Efni: Umferð hópþifreiða í Reykjavík

Eftirfarandi ábendingum og tillögum er komið á framfæri varðandi safnstæði

2. Lækjargata, Mæðragarður

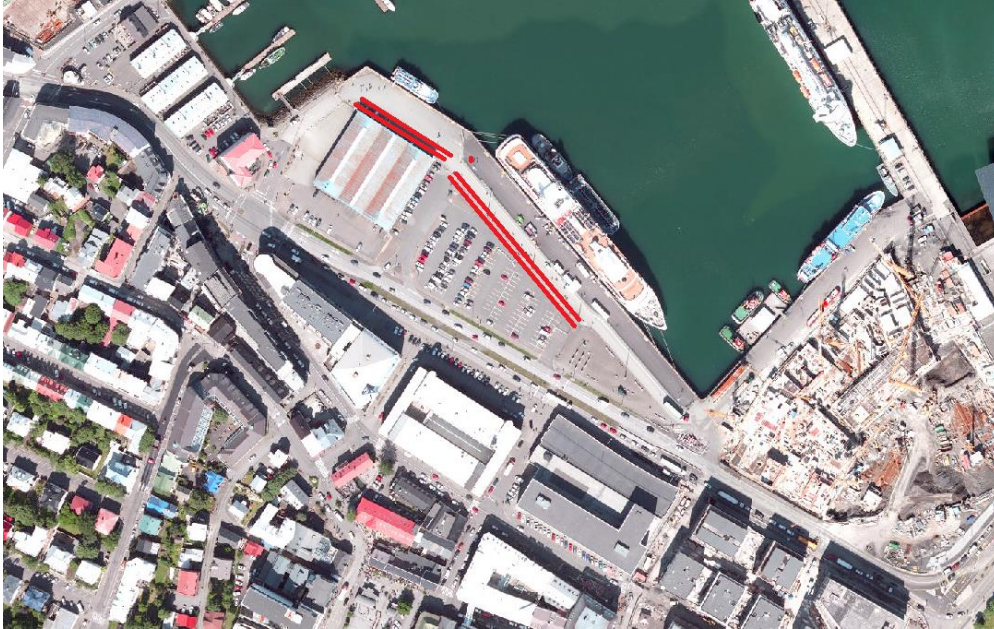
Stæði mun nýtast betur þegar nýtt hótél hefur risið við Lækjargötu og framkvæmdum lokið.

5. Sæbraut, Harpa og nágrenni

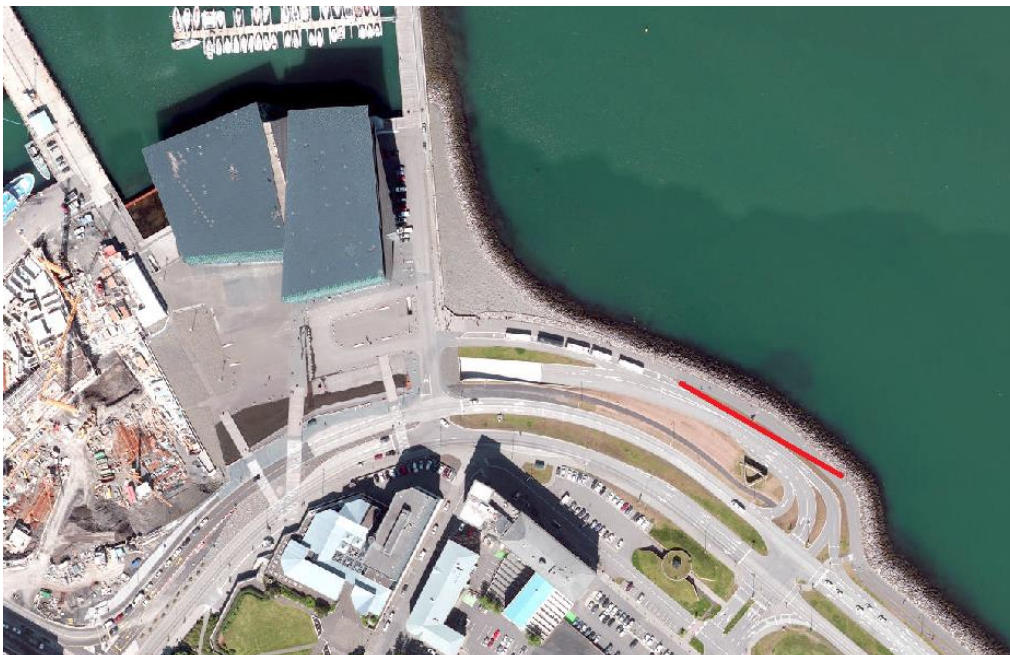
Stæðið við Hörpu virkar vel en þyrfti að vera helmingi lengra til að þjóna húsinu og nágrenni þess.

8. Eiríksgata, Hallgrímskirkja

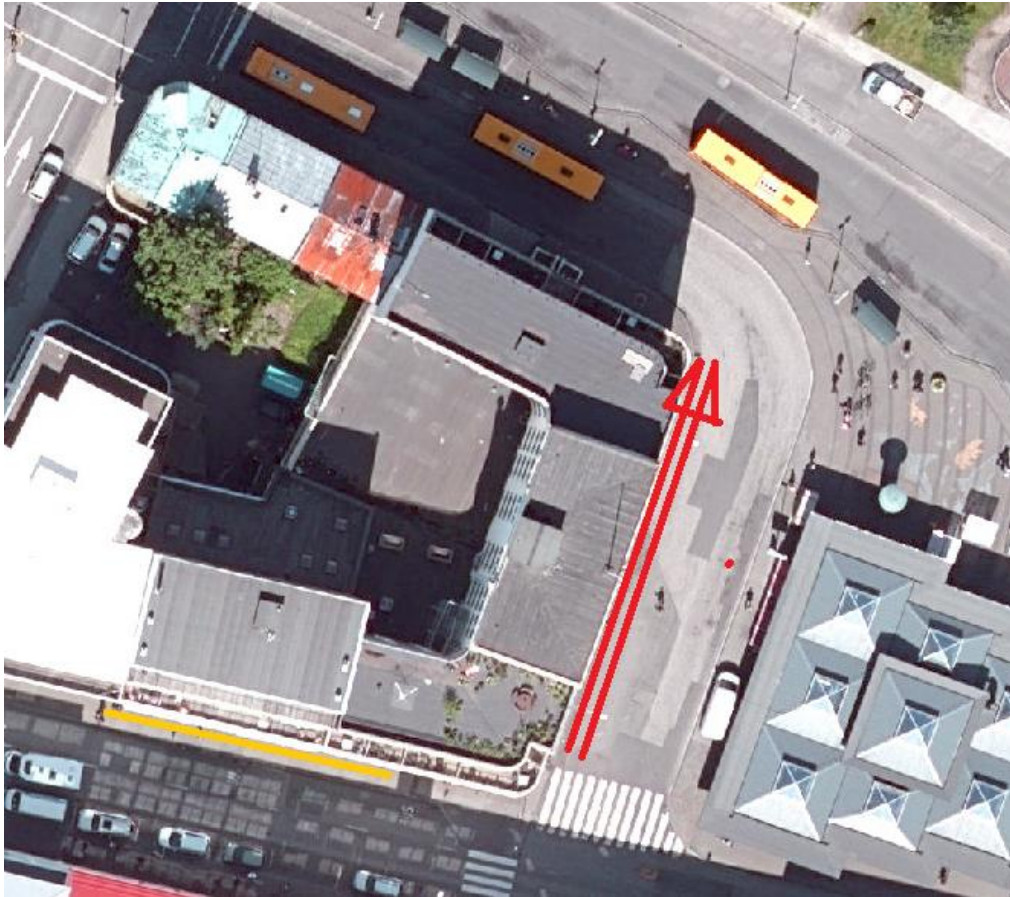
Núverandi stæði er of lítið og þröngt ásamt háum kantsteinum sem verður að fjarlægja. Samtökin leggja til að skilgreint verði safnstæði fyrir 4-5 bíla með vasa við Eiríksgötu.

Aðalstræti

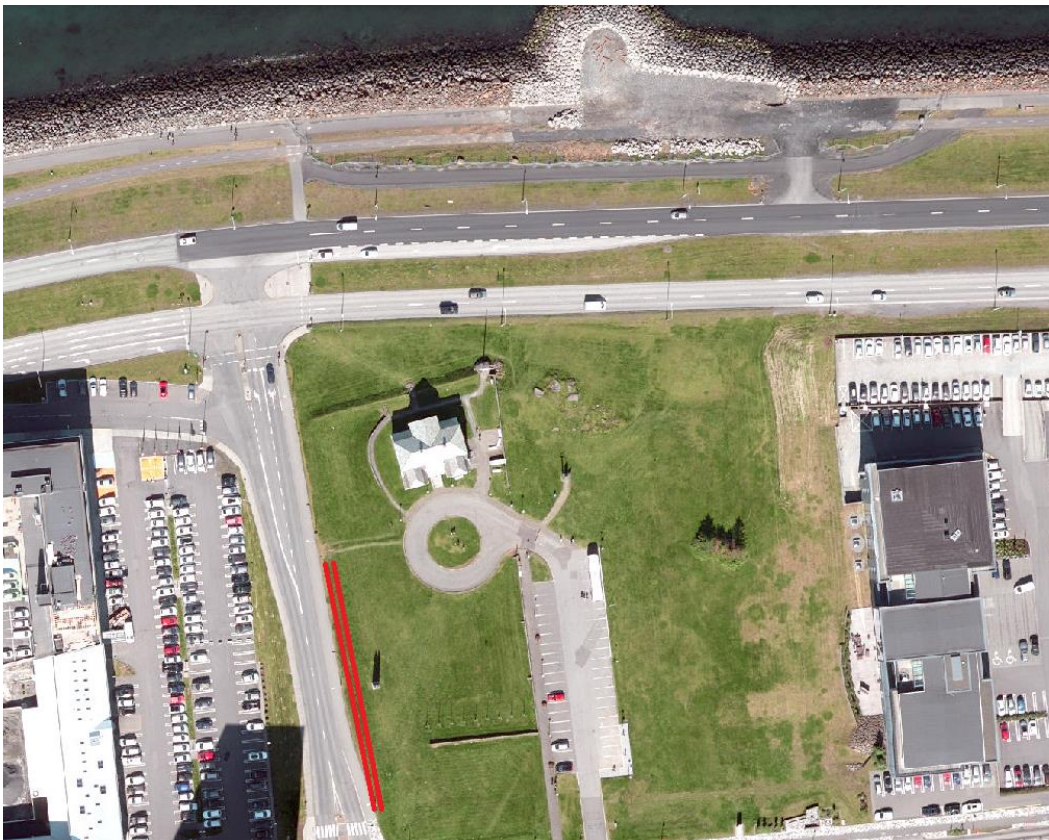
Samtökin leggja til að Aðalstræti verði gert að ferðapjónustu- og vöruafhendingargötu sem aðeins bílar 8m og minni fá að aka.

Skúlagata / Snorrabraut

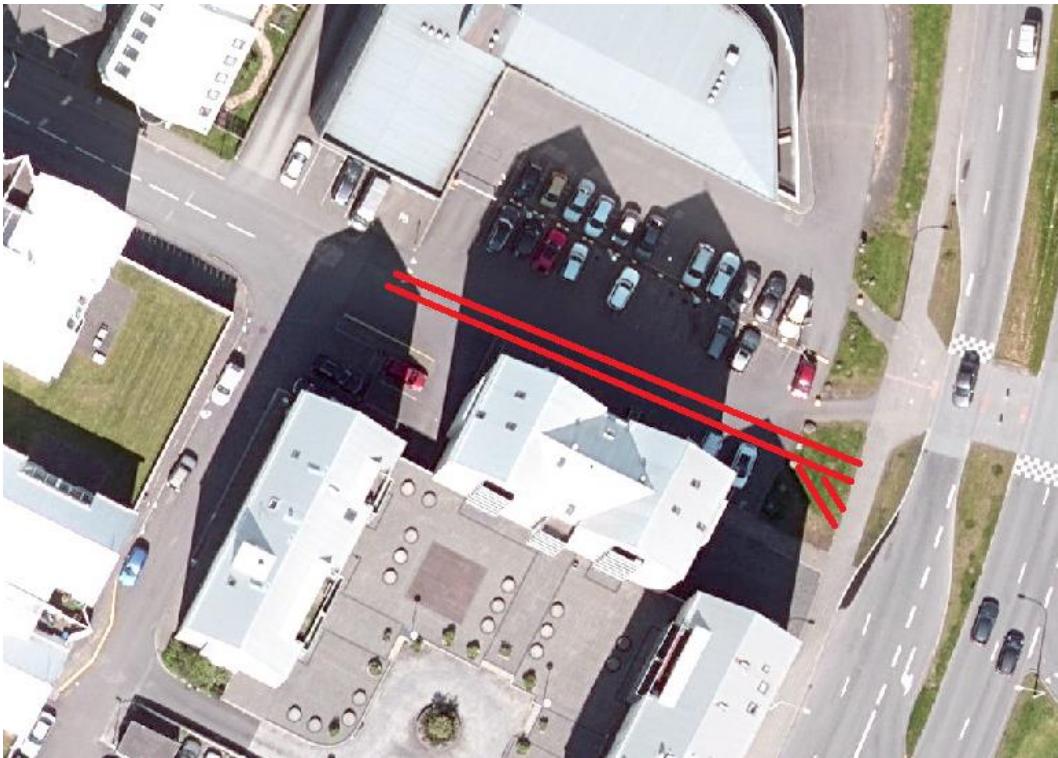
Samtökin leggja til að opnað verði fyrir umferð fyrir hópþifreiðar frá Skúlagötu í austur inna á Snorrabraut og minnka þannig áreiti hópþifreiða gagnvart íbúum á Barónstíg, Hverfisgötu og Skúlagötu.
